ID_VIP 9817 - PROCEDIMENTO VIA RELATIVO AL PROGETTO DI PERFORAZIONE DEL POZZO ESPLORATIVO DENOMINATO "GORGOGNONE 3" E SUA EVENTUALE MESSA IN PRODUZIONE UBICATO NEL COMUNE DI CORLETO PERTICARA (PZ) NELL'AMBITO DELLA CONCESSIONE DI COLTIVAZIONE DI IDROCARBURI "GORGOGNONE"

RELAZIONE DI RISCONTRO ALLE CRITICITA' EVIDENZIATE NEL DOCUMENTO ISPRA DEL 21/07/2023 - ALLEGATO 1 AL PARERE CT VIA PROT. 0010469 DEL 18/09/2023

IT-TPR-1G-DAIR-000002

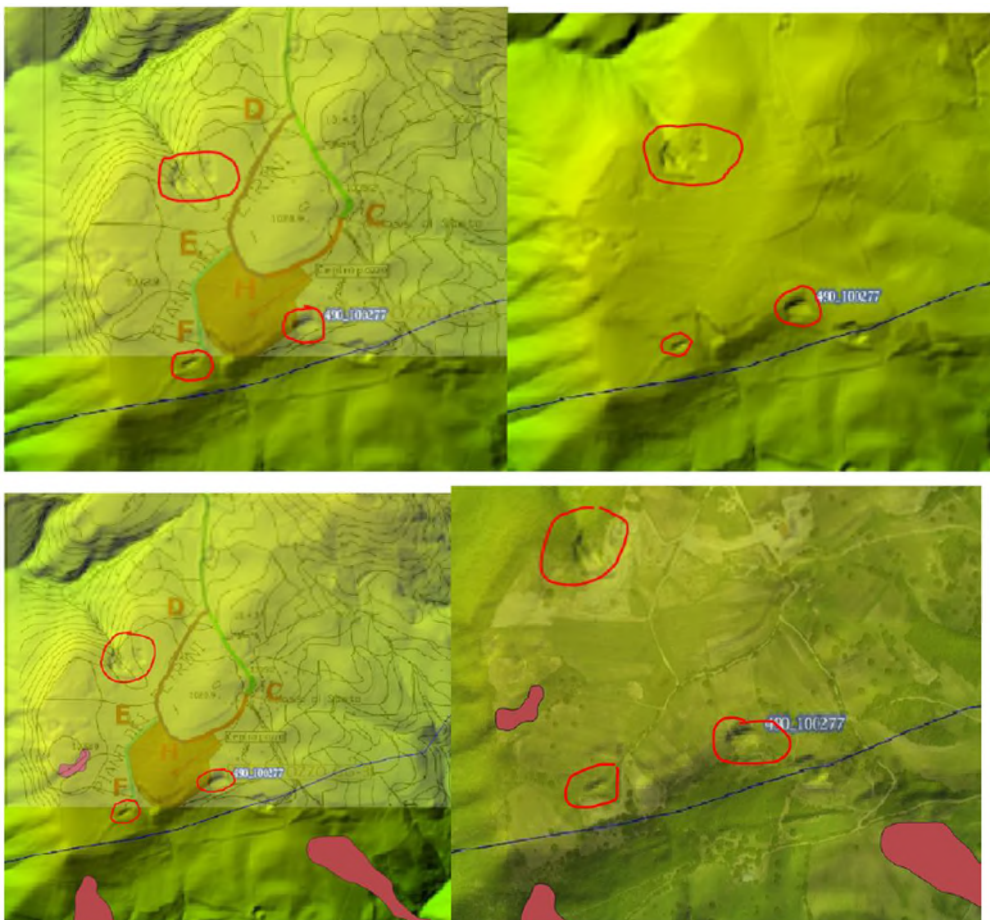
Si discuta sull'eventuale presenza di fenomeno di carsismo / subsidenza come si osserva dalla sovrapposizione del DTM con le aree di progetto e la perimetrazione PAI qui in basso e da come si evince dalla Relazione geologica IT TPR 00 SMDF 000445 00 pag 34. "L'area di ingombro del pozzo GG3 attualmente non è interessata da nessuna infrastruttura, né da aree boschive (Foto 6). Essa risulta essere più argillosa e meno permeabile, infatti, in una piccola area si è creata una depressione che ha dato origine ad uno stagno a carattere stagionale, alimentato dalle acque piovane in occasione di copiosi eventi meteorici.". Un'altra evidenza che potrebbe suggerire fenomeni di carsismo è quella riportata nel SIA Capitolo 8b pag. 59-60 in cui si osservano "acque sotterranee mediamente dure.", indice presenza carbonati di calcio. Questo è confermato anche dalle indagini per definire la famiglia geochemica di appartenenza di un campione di acqua per le quali "emerge che le acque superficiali appartengono principalmente alla facies bicarbonato-calcica." Inoltre "emerge che le acque sotterranee sono distribuite tra la facies bicarbonato-calcica e la facies solfato-calcica."

RISPOSTA

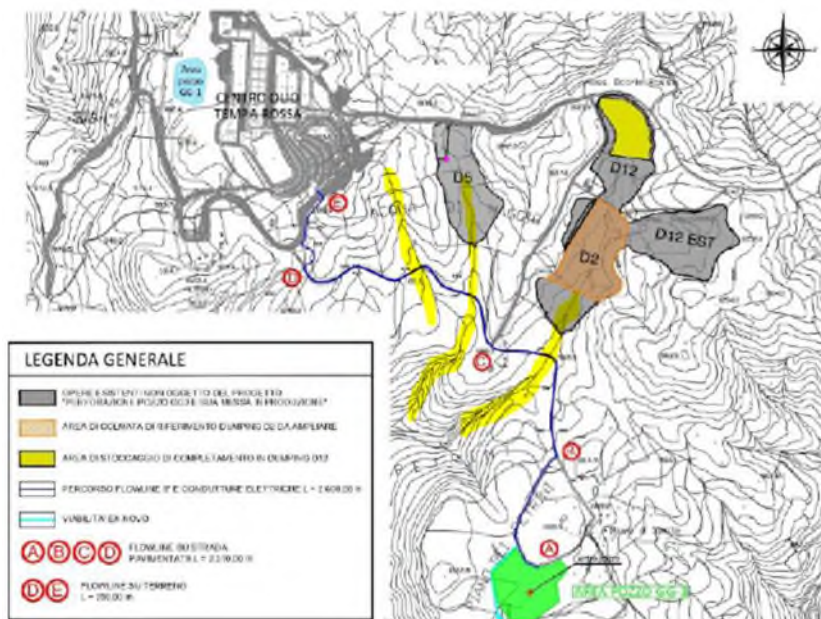
- Si analizzi l'impatto della realizzazione dello scavo e della presenza della flowline su potenziali intercettamenti e deviazioni di acque di falda naturalmente in flusso seguendo le linee di compluvio evidenziate nell'immagine in basso.

RISPOSTA

Figura 7 con Centro Olio e Pozzo GG3

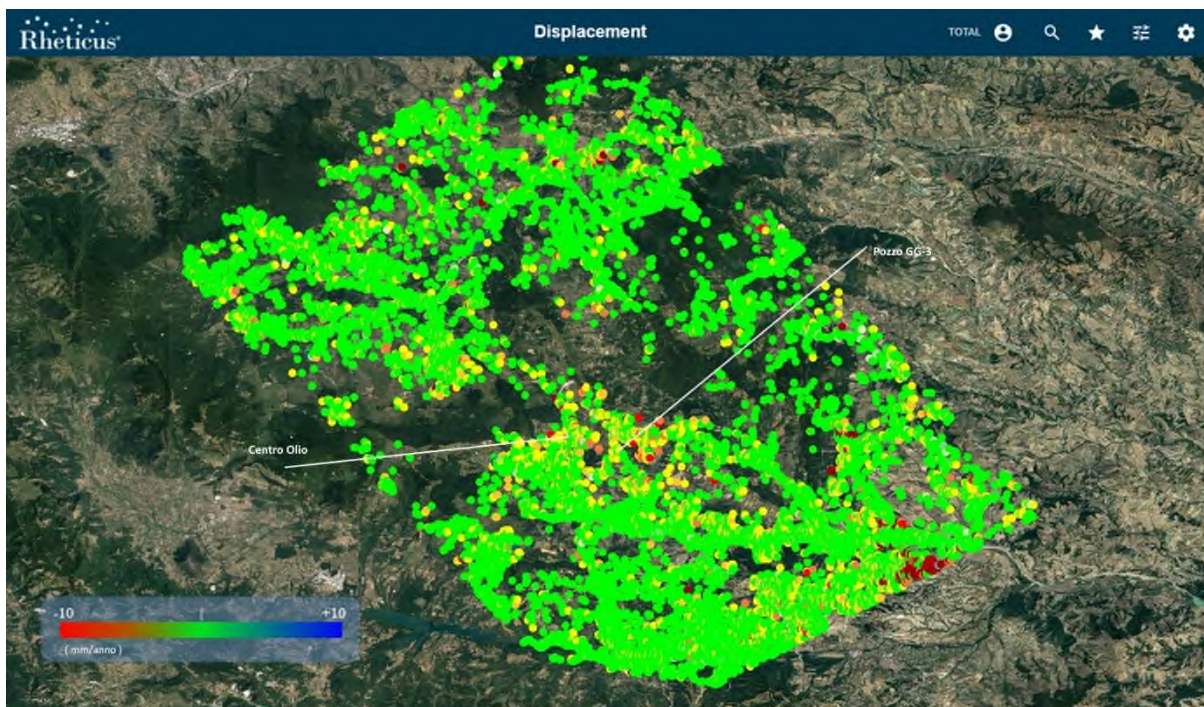
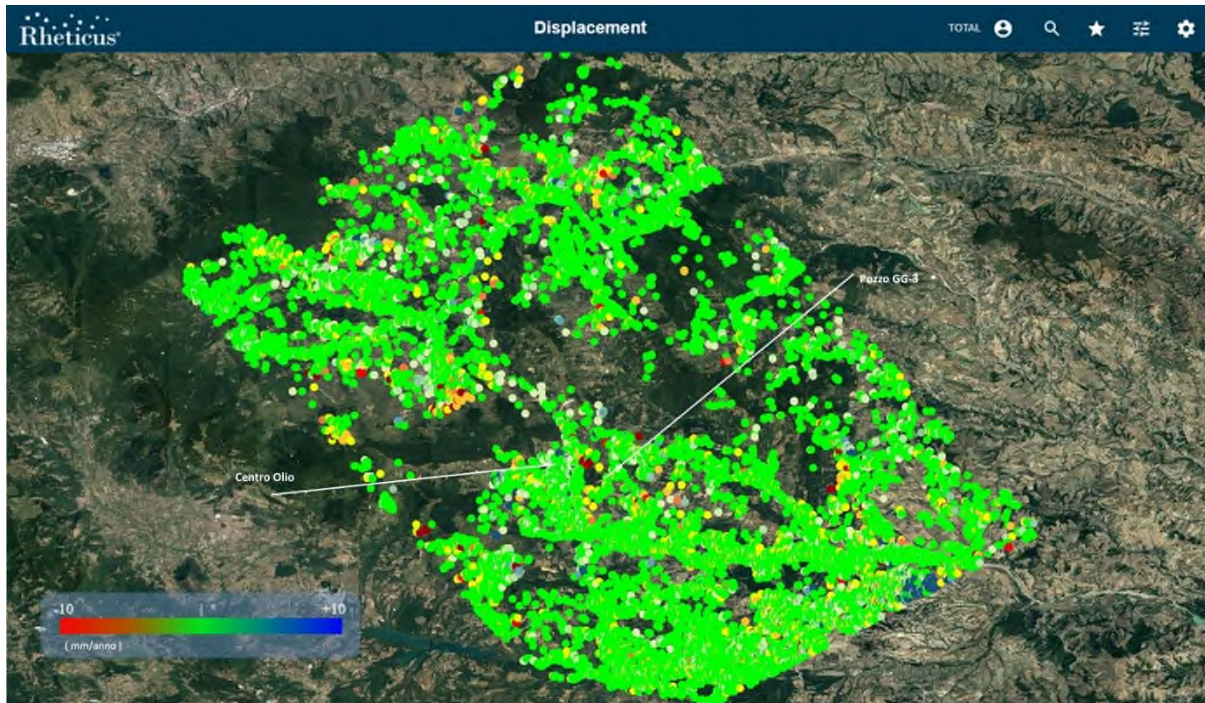
- SIA GG3 Capitolo 8E fig. 7 e 8. Si mostri nelle figure l'ubicazione del pozzo in progettazione e del centro oli. Si chiarisca inoltre se la velocità media mm/anno è stata stimata sulla base di tutta la serie temporale, prendendo come estremi lo spostamento all'inizio ed alla fine delle misurazioni o se è avvenuta in altri modi.

Figure 7 e 8 modificate di seguito.
